Комитет по внутреннему транспорту

Рабочая группа по таможенным вопросам,
связанным с транспортом

Утвержденные поправки к концептуальной, функциональной и технической документации – версия 4.2а

Записка секретариата

Рис. 3
Диаграмма статусов гарантii

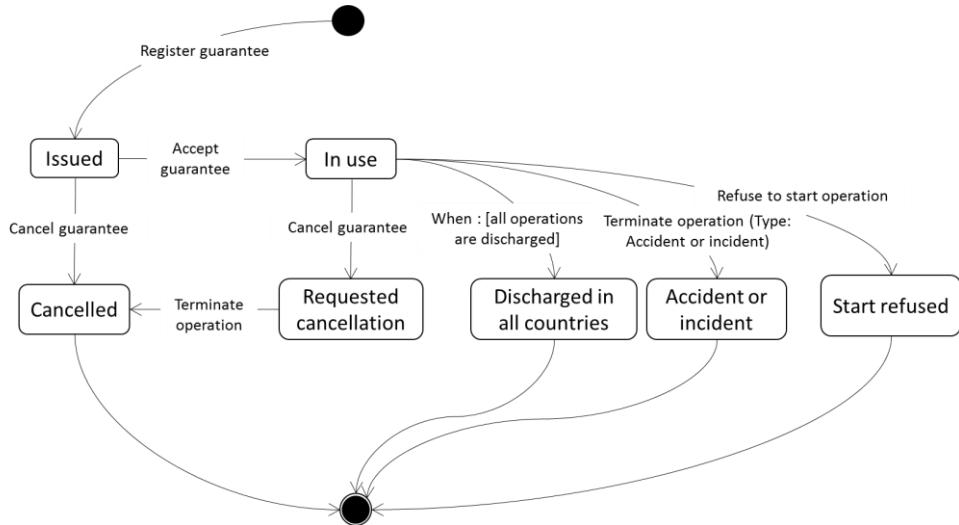
6. Два дополнительных статуса гарантii будут перечислены в главе «3.1.2 Диаграмма статусов гарантii» концептуального документа eTIR.

7. Рис. 3 в этом же документе будет изменен следующим образом:

CL22	Статус гарантii (eTIR)
001	Выдана
002	Используется
003	Отменена
004	Предлагается отменить
005	Завершена во всех странах
006	Авария или инцидент
007	В начале операции отказано

Последовательность сообщений

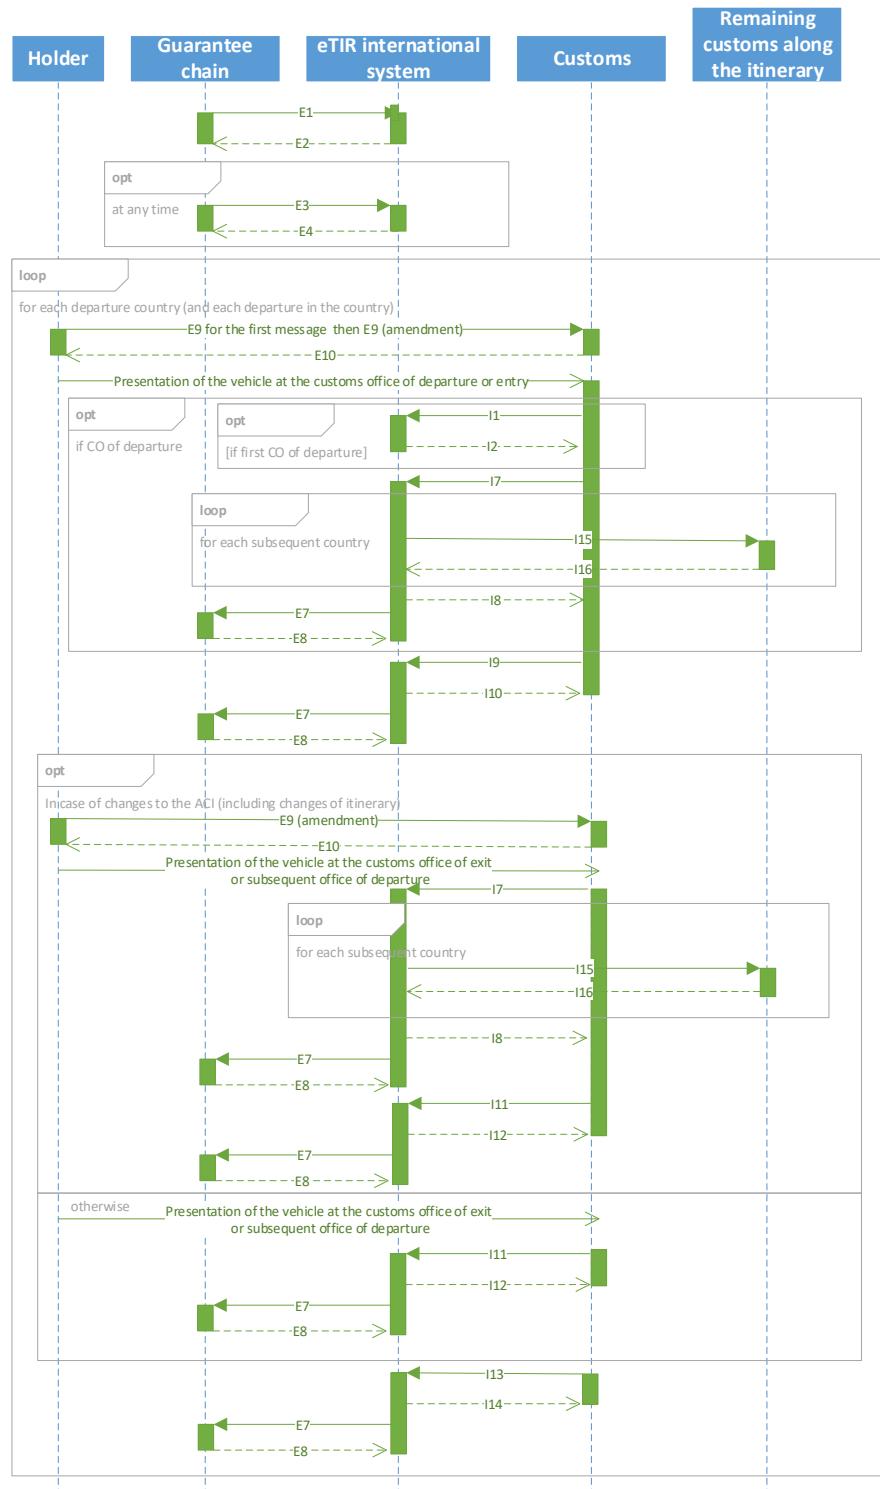
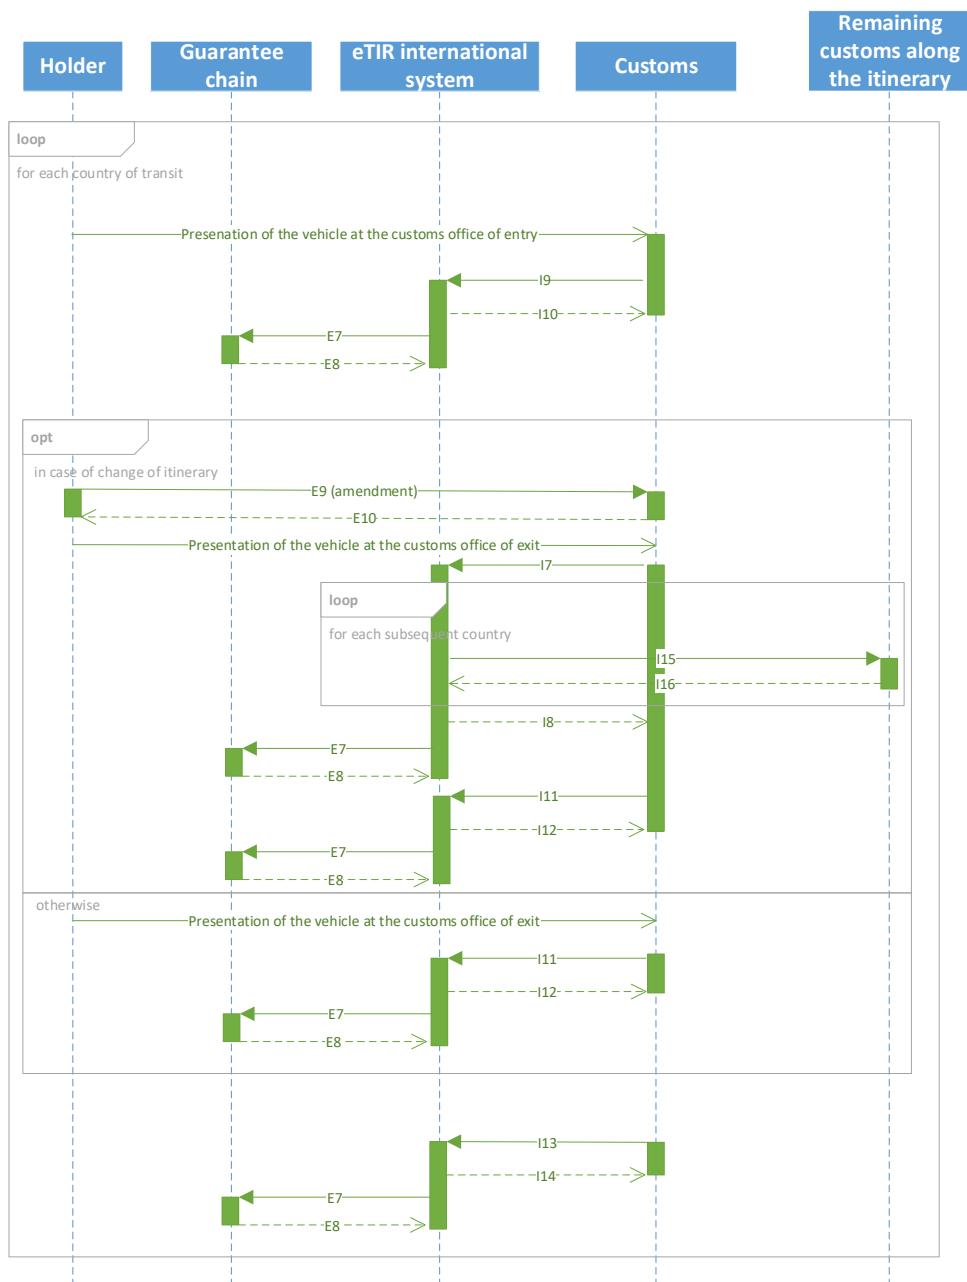
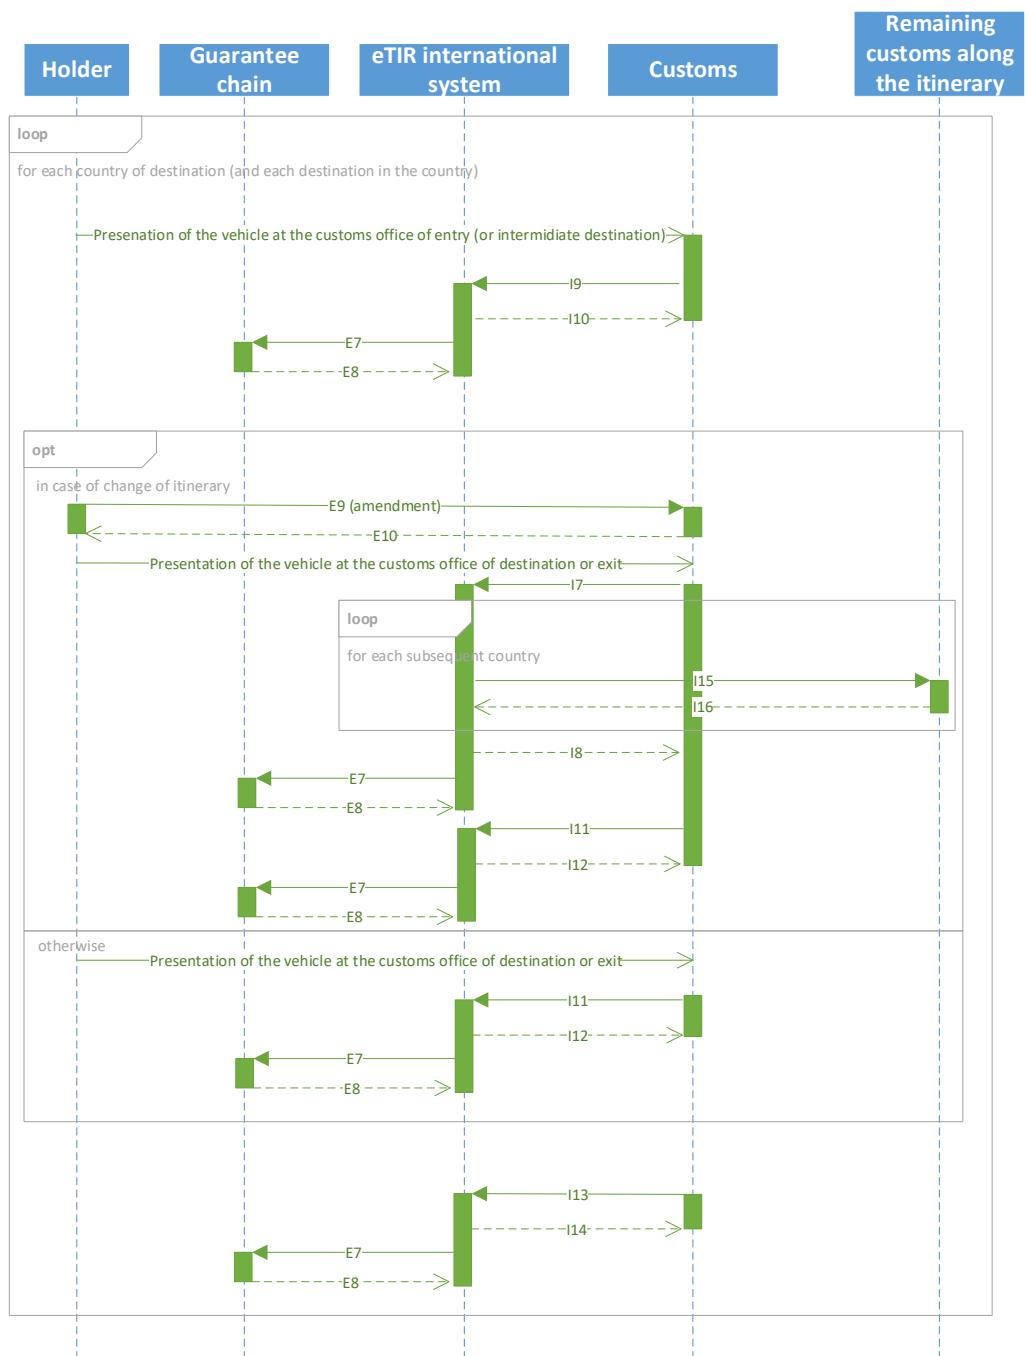
3. В следующей пересмотренной версии функциональных спецификаций eTIR диаграммы последовательности, описывающие стандартные последовательности сообщений eTIR для стран отправления, транзита и назначения (содержащиеся в приложении I), будут включены в виде нового приложения.

Рис. 1.48: (только на английском языке)

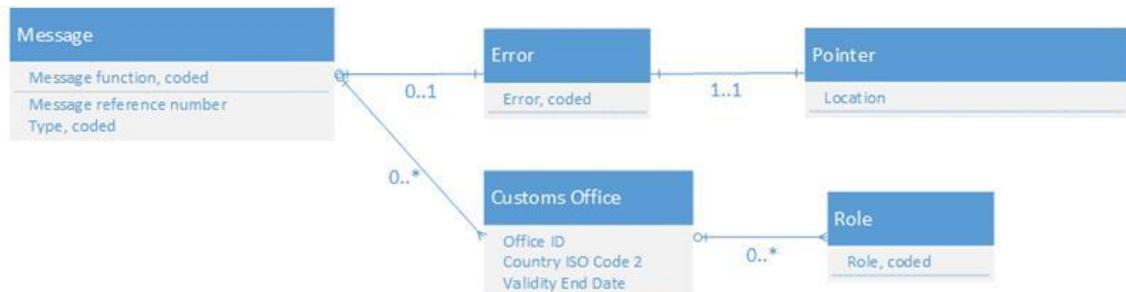
25. Сообщения I19/I20, содержащиеся в приложении V, следует включить в следующую версию спецификаций eTIR вместе с другими необходимыми изменениями в вариантах использования, диаграммах деятельности и диаграммах последовательностей.
